**TERMINAL DE CONTENEURS
EN EAU PROFONDE**

LAURENTIA

**ENVIRONNEMENT SONORE
PRÉSENTÉ À L'AGENCE D'ÉVALUATION D'IMPACT DU CANADA
(AÉIC)**

Administration portuaire de Québec
 Aménagement d'un quai en eau profonde — Projet Laurentia
 Document de réponses à la 2^e série de questions —
 Environnement sonore

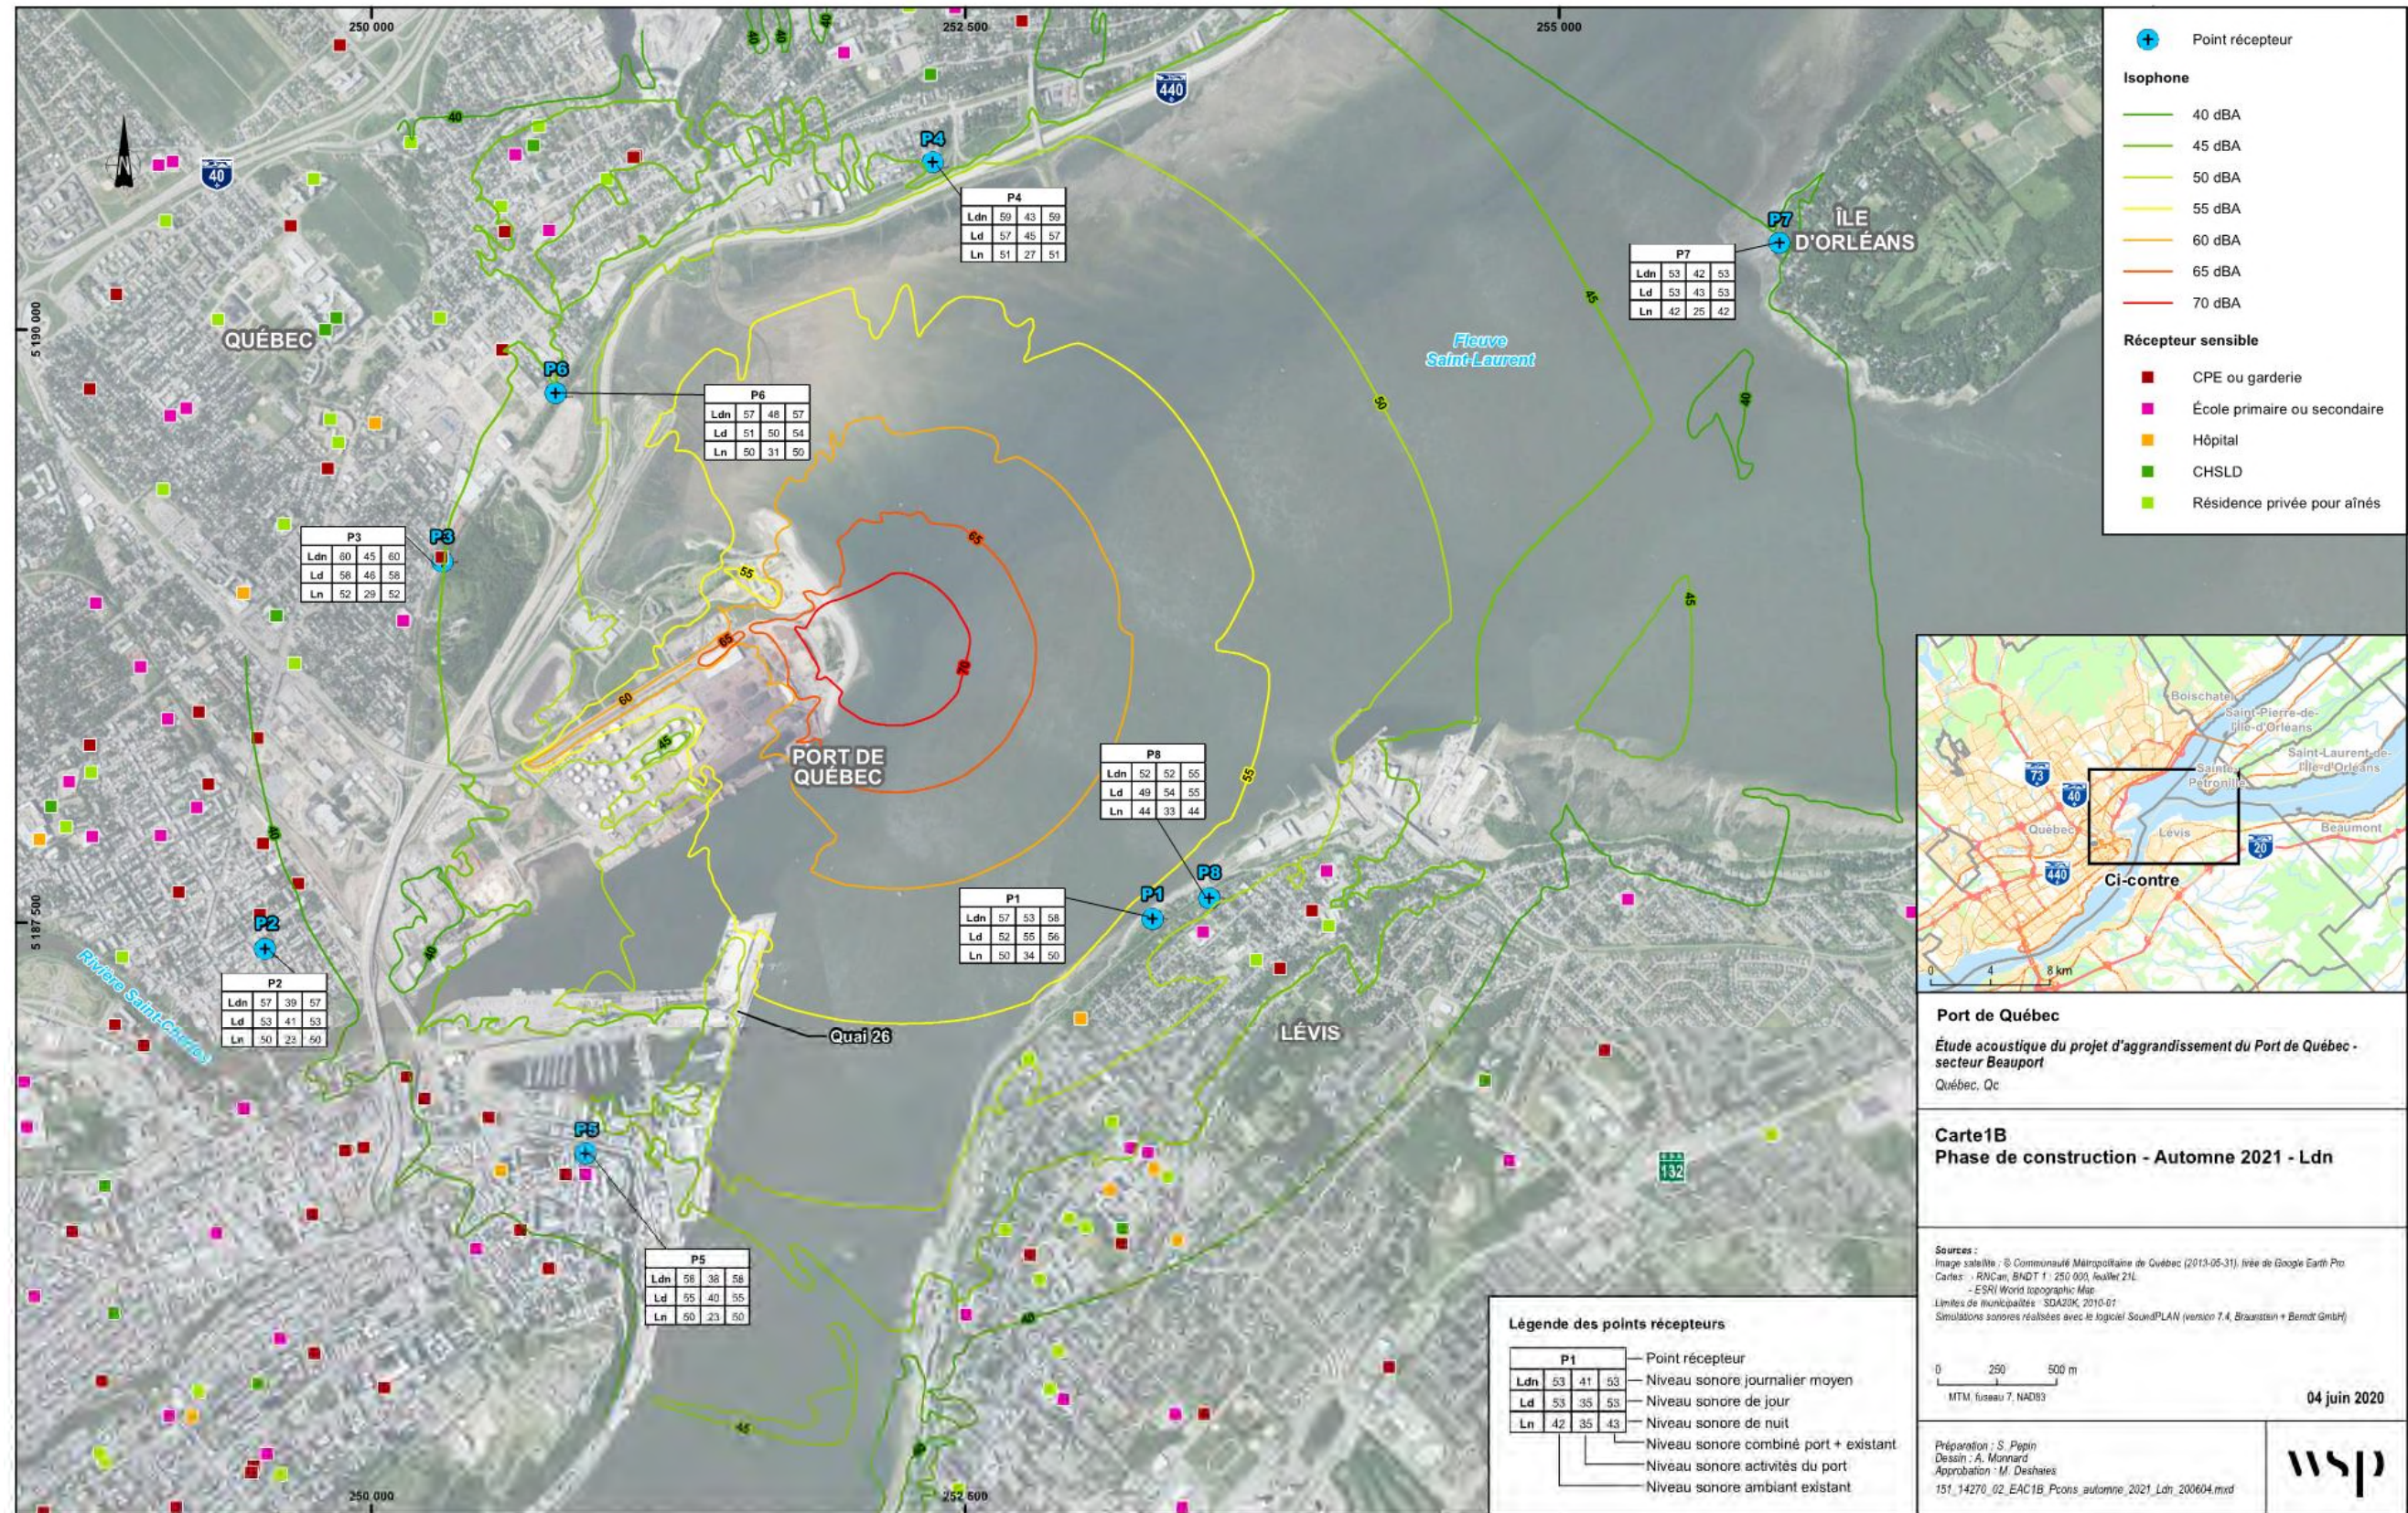
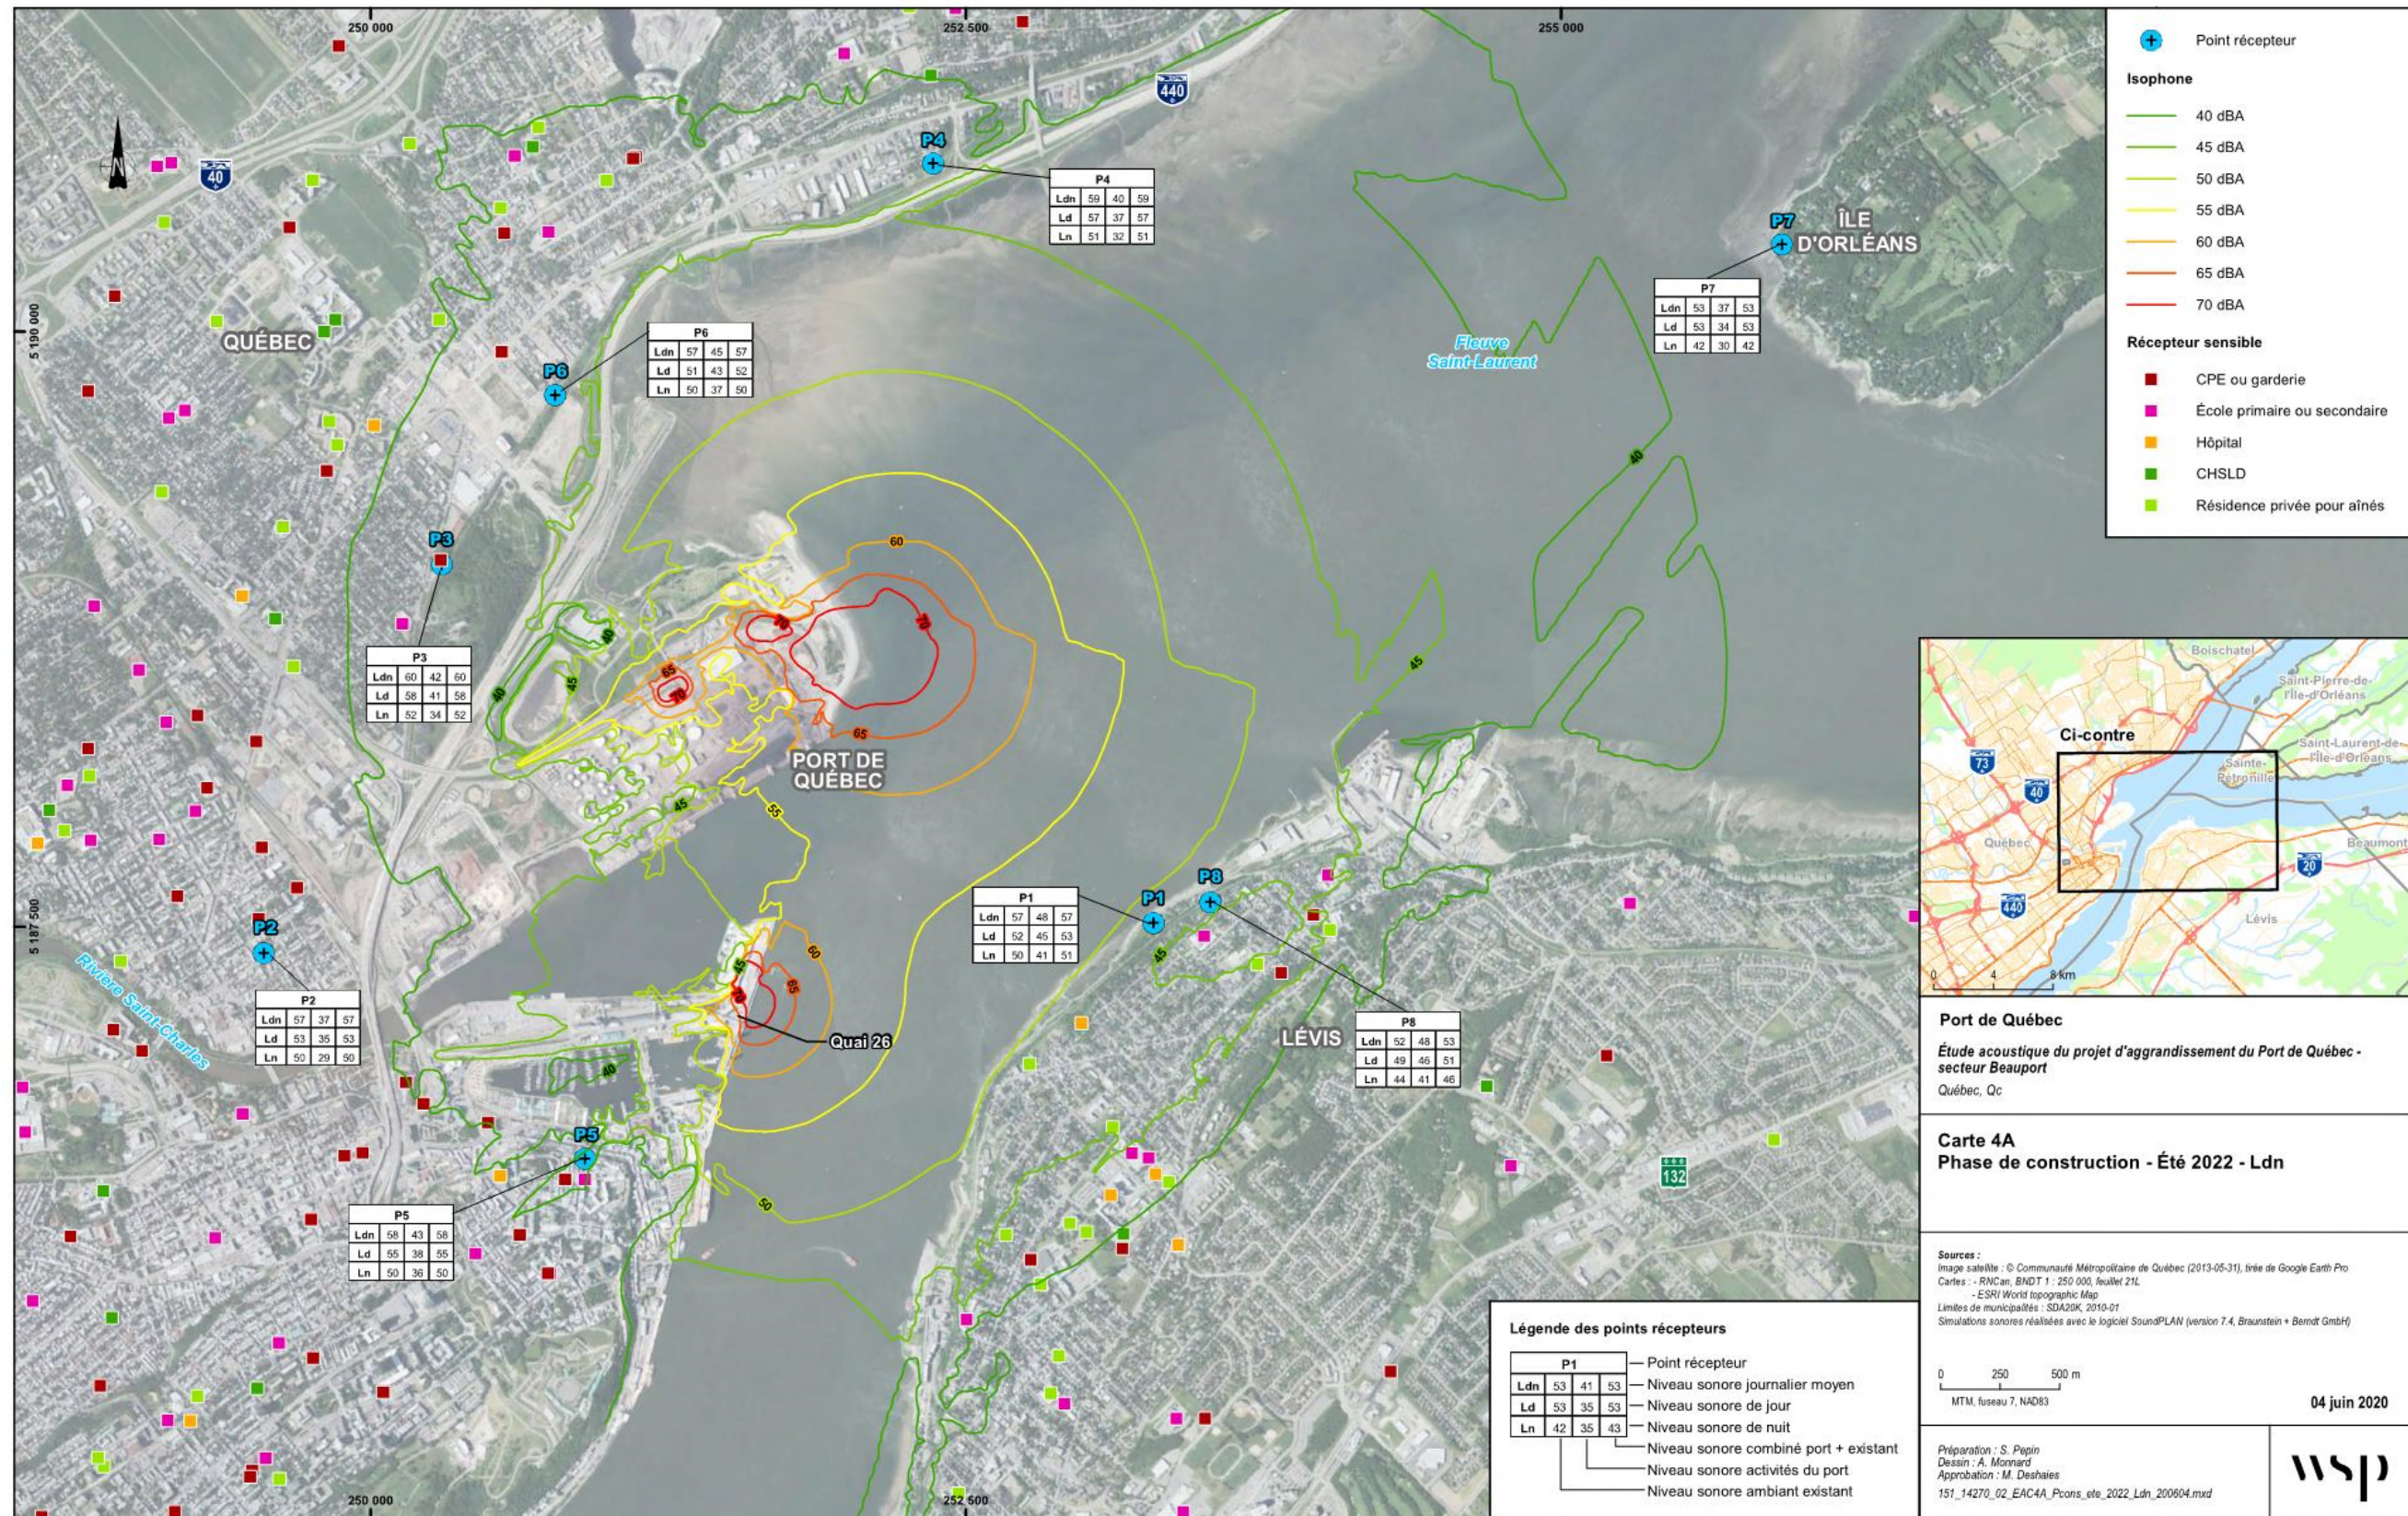
N° DE LA QUESTION	QUESTION	RÉPONSE
ACÉE 92c	Apporter les modifications à l'analyse des effets environnementaux et à toutes les autres sections pertinentes de l'étude d'impact en tenant compte des mises à jour à l'étude sonore.	Section 3.5
Réponse : La section 3.5 reprend entièrement l'évaluation des effets du projet sur la CVE environnement sonore. Pour ce faire, et tel qu'expliqué aux sections 3.3 et 3.4, l'état de référence présenté en 2018 est toujours valable et une méthodologie similaire à l'étude de WSP de 2018 a été utilisée afin de mettre à jour la contribution du projet et les effets anticipés. Ces effets sont discutés à la section 3.5.		
ES-04	La carte 3-2 Points récepteurs présente les récepteurs utilisés pour établir l'état de référence. Les récepteurs sensibles (p. ex. hôpitaux, école, centres de la petite enfance (CPE), etc.), les usagers de la baie de Beauport et les lieux d'usage autochtones ne sont toutefois pas présentés sur les cartes. Le document devrait contenir des cartes (incluant les figures des projections sonores en phase de construction et d'opération) permettant d'identifier l'emplacement des récepteurs sensibles (p.ex. hôpitaux, écoles, CPE), les usagers de la baie de Beauport et les lieux d'usage autochtones par rapport au site du projet.	Figures 3-1 à 3-6, section 3.5
